Doplňěk technické zprávy v rámci revize DPS č.K1-1, K2-2 dle Smlouvy o dílo ze dne 18.2. 2015 řešící:

<b>Název akce:</b>	<b>Oprava a rekonstrukce areálu klášterů Český Krumlov – část areál bývalého kláštera řádu sv. Kláry</b>
<b>Místo akce:</b>	Český Krumlov, areál mezi ulicemi Latrán a Pivovarská k.ú. Český Krumlov, 622931 <b>p.č.766/1 – K1, K3 p.č.711/1 – K2 p.č.712 – K4 p.č.766/2 – K5</b>
<b>Stavebník:</b>	<b>Město Český Krumlov náměstí Svornosti 1, 381 01 Český Krumlov IČ: 00245836</b>
<b>Partneři projektu:</b>	<b>Městské divadlo Český Krumlov IČ: 65006267 Horní ul. 2, 381 01 Český Krumlov Kontaktní osoba/ředitel: Jan Vozábal Tel.: 602 331 162 E-mail: jan.vozabal@divadlock.cz Manažer projektu: Ing. Kateřina Slavíková Tel.: 602 308 852 E-mail: katerina.slavikova@divadlock.cz</b>
<b>Generální projektant:</b>	<u>Sdružení pro zpracování projektové dokumentace akce opravy a rekonstrukce areálu klášterů Český Krumlov – část areál bývalého kláštera řádu sv. Kláry</u>  <i>Masák &amp; Partner s.r.o.:</i> Ing. arch. Jakub Masák autorizovaný architekt bez specifikace oboru č. autorizace: 03 086 Rooseveltova 39/575, Praha 6, 160 00 tel.: 777 121 003 e-mail: <a href="mailto:masak@masak-par

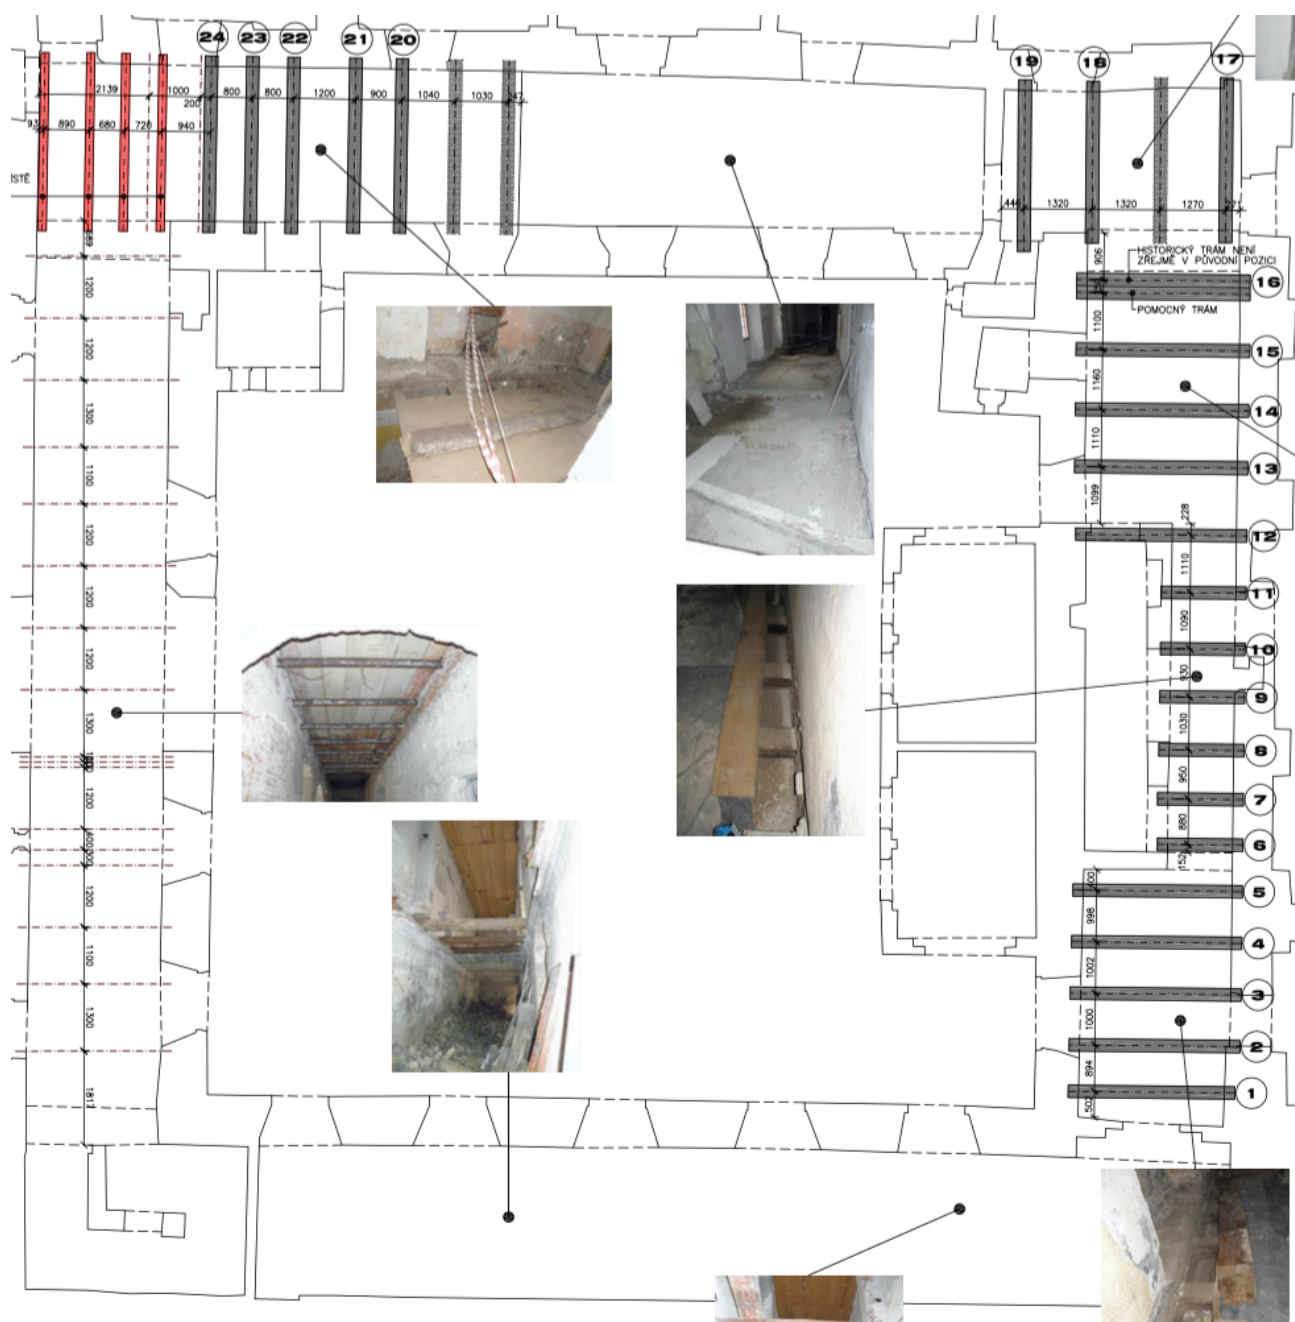
V rámci stavby a návaznosti na objevené gotické sklepy (viz.níže) je navržena úprava výšek nových podlah v části 1.NP (v závorce poznámka s popisem změny):

Výška podlahy v DPS 10/2011	Nově navržená výška
K1-1-014 0,000	+0,150 (z důvodu zastropení
sklepů, v části chodby nově navržená rampa 4,2% od vstupních dveří)	
K1-1-015 +0,250	+0,150
K1-1-016 +0,250 (prkenná)	+0,150 (cihelná dlažba)
K1-1-017a +0,250	+0,150
K1-1-017b +0,250	+0,150
K1-1-018 +0,250	+0,150
K1-1-020 +0,250 (prkenná)	+0,150 (cihelná dlažba)
	+0,300 (cihelná dlažba – schod
	z důvodu klenebního pásu
	v podlaze)
K1-1-021 +0,250	+0,150
K1-1-022 +0,250	+0,150
K1-1-025 +0,020 (prkenná)	+0,200 (z důvodu zastropení
sklepů, cihelná dlažba)

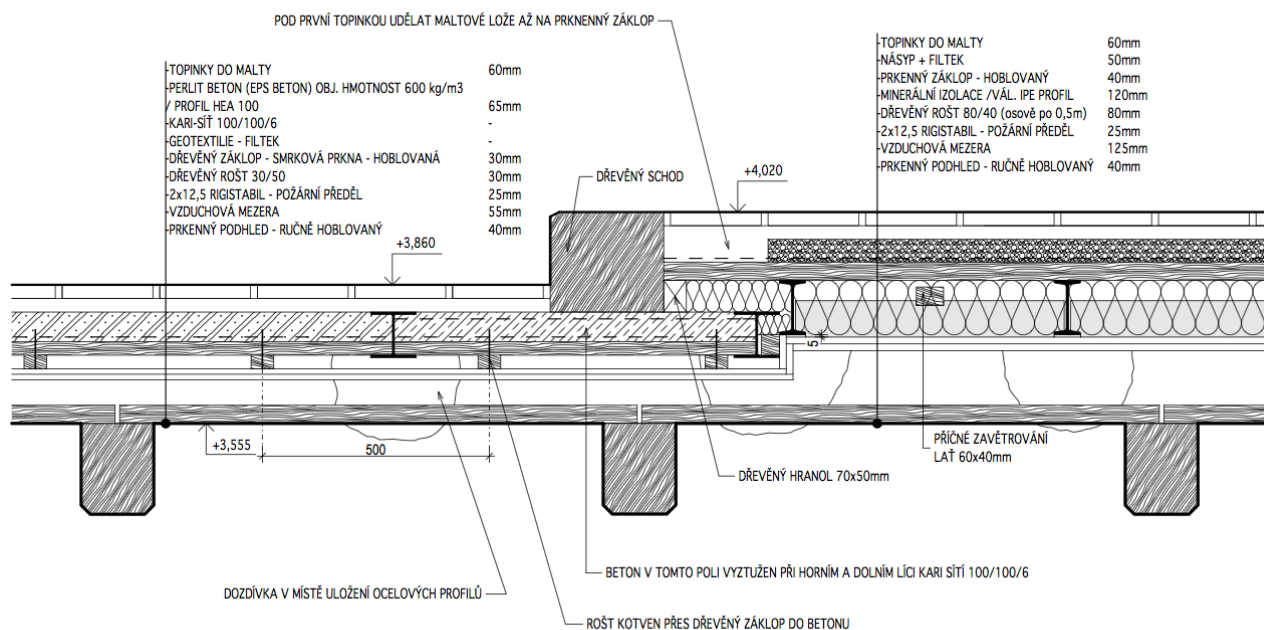
Gotické trámy nejsou na navrhovaný provoz unosné. Z tohoto důvodu je nutné nad nim realizovat novou stropní konstrukci, která bude zároveň požárním předělem mezi požárními úseky. Stropní konstrukce je navržena z ocelových I profilů. V místě stropních trámů č.20 – 24 je navržena snížená skladba:

Snížená skladba je z důvodů návazností výškových úrovní podlah 2.NP, schodiště a bezbariérového přístupu z výtahu do mj. sloupového sálu. Zároveň je nutné v této části z technologických důvodů tyto trámy osadit o cca 50 mm níže z důvodu realizace požárního předělu, který musí být ze spodní strany řádně přestěrkován.

Standardní skladba pro trámy č.1 – 16:

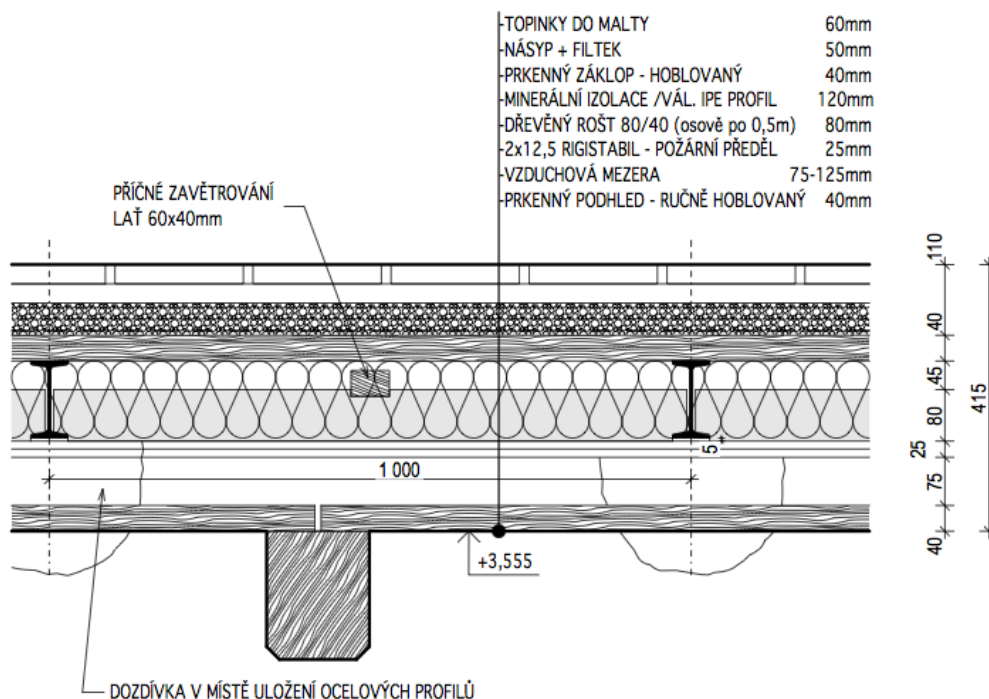
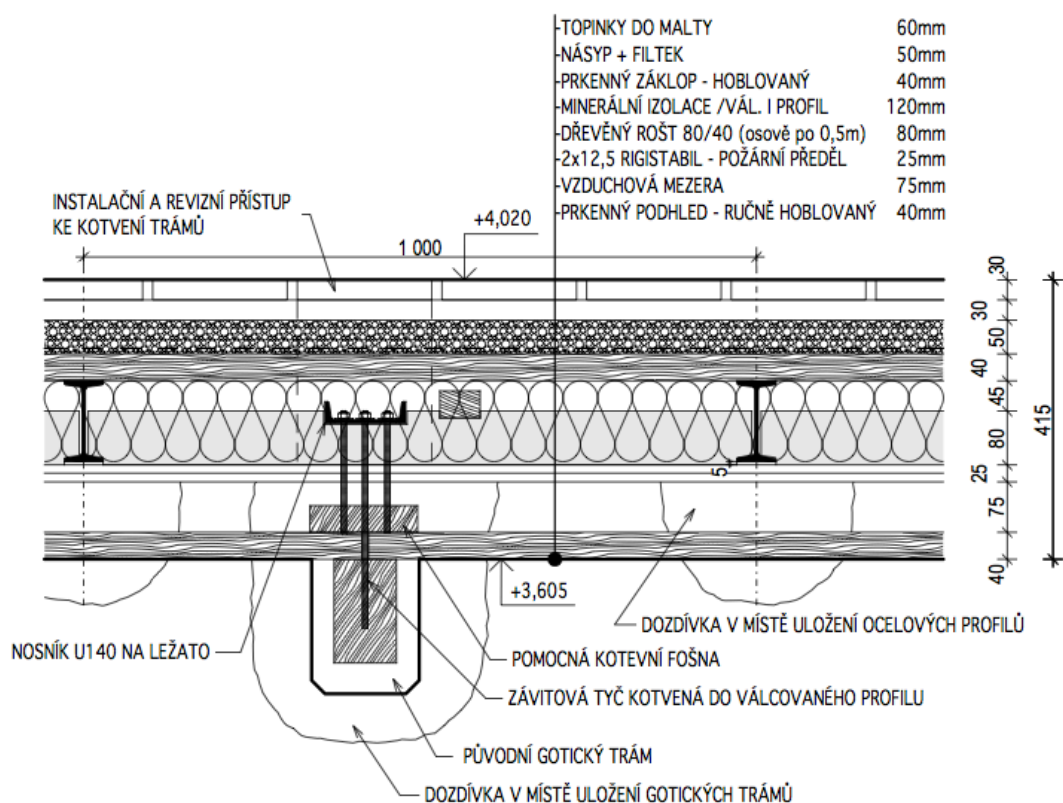
Nad trámem č. 20 je vložen v chodbě 2.NP schod:

Detail vyvšení trámů č.17 – 19 z důvodu špatné únosnosti i po restaurování a vložení protéz:

Řešení v místě schodišťové stěny:

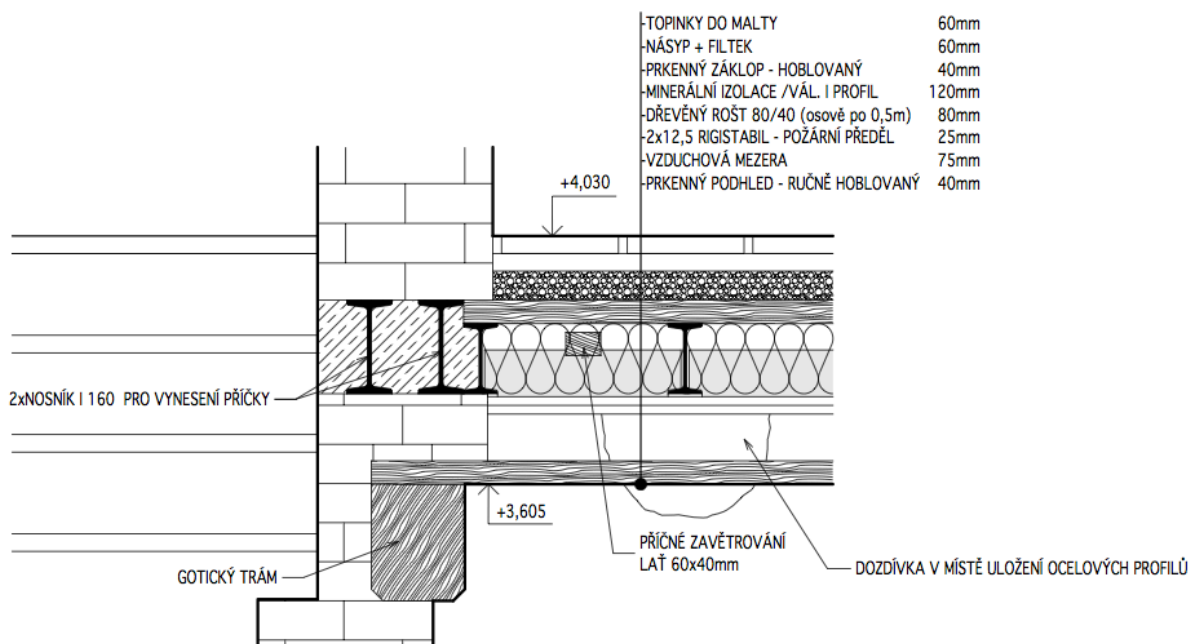
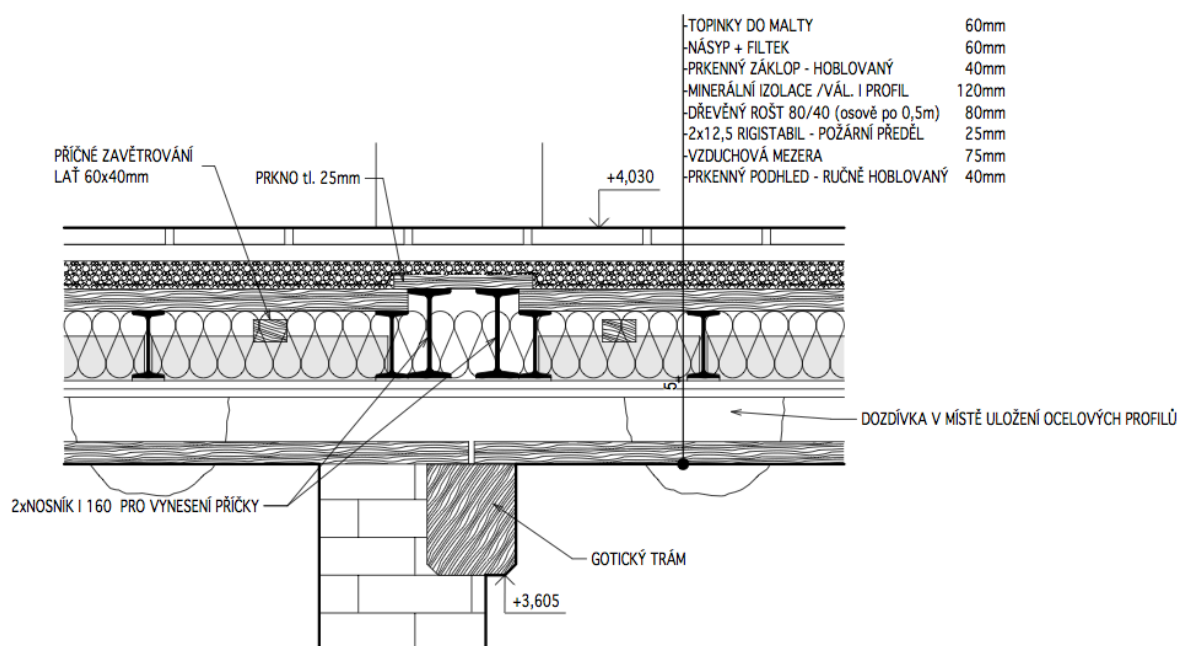
Vkládaný prkenný podhled (záklop) z ručně hoblovaných prken je na trámy pokládán po cca 1m kusech (dle rozteče trámů), prkno o délce 4 m bude rozřezáno a instalováno na trámy v řadě za sebou tak, aby průběžně pohledově navazovalo, záklop je položen volně z důvodu ventilace, dilatace a revidovatelnosti dutiny a požárního předělu nad gotickými trámy, prkna mají dle analogie původního záklopu zkosené hrany pod úhlem 45°. V projektu je navržen záklop ze 100% z nového masivního dřeva o šířce 300 – 400 mm, původní záklop se zachoval z cca 15% plochy, po jeho ořezání napadených částí dřevokaznou houbou a chemické sanaci bude na stavbě rozhodnuto o jeho příp.využití např.v místnosti K1-1-038.

Replika biedermaierových kachlových kamen K1-2-007 (nahrazují v DPS navržený typový výrobek „empírových“ kamen) – X49:

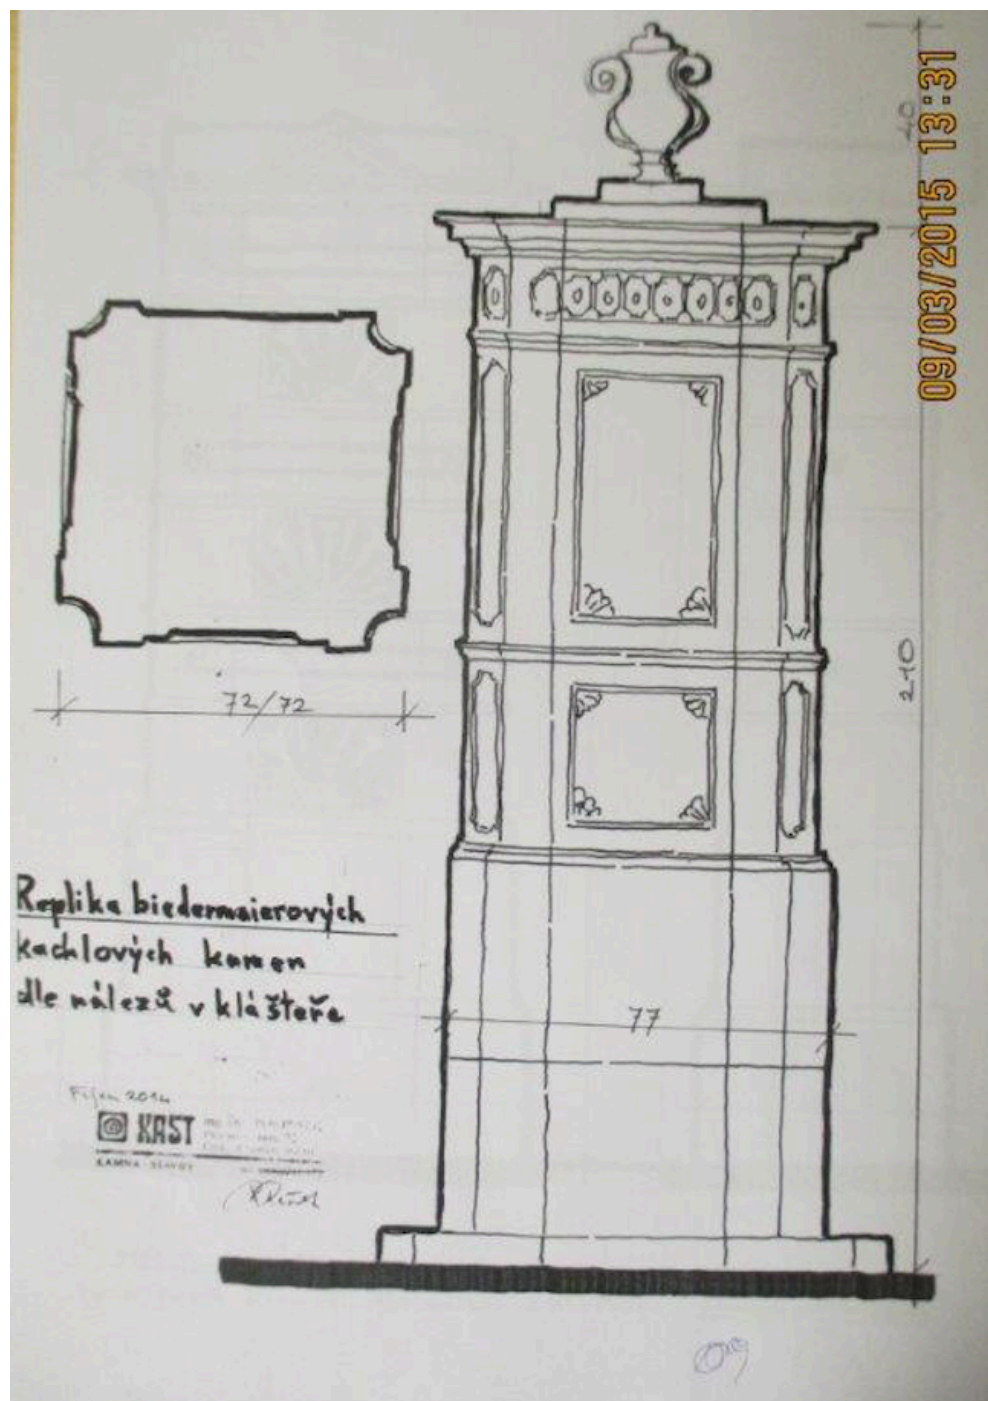
Kamna barokní K1-2-006 (pod kamny je únosný ocelobetonový strop) – X48:

Replika biedermaierových kachlových kamen nově v K1-2-009, kde u komínového tělesa č.8 lépe vyniknou (nahrazují v DPS navržený typový výrobek „empírových“ kamen, který byl umístěn v místnosti K1-2-008, pod kamny je nově navržen nehořlavý podklad – nabetonávka na násypu, cihelná dlažba – topinky do malty, rozměry cca 1560x1400 mm dle komínového tělesa, to vše na únosné klenbě, podklad v místnosti 008 zrušen) – X02:

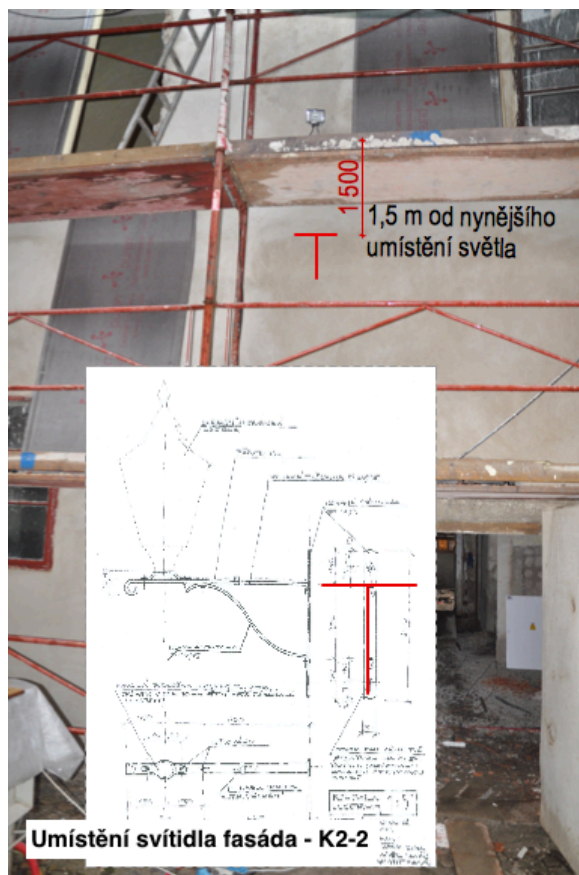
Na základě požadavku zadavatele je z důvodu zamezení přístupu do úzké uličky (K1-K3) mimo provozní dobu objektu navržena historizující (kovaná, oblouková, provlíkaná) mříž Z117.
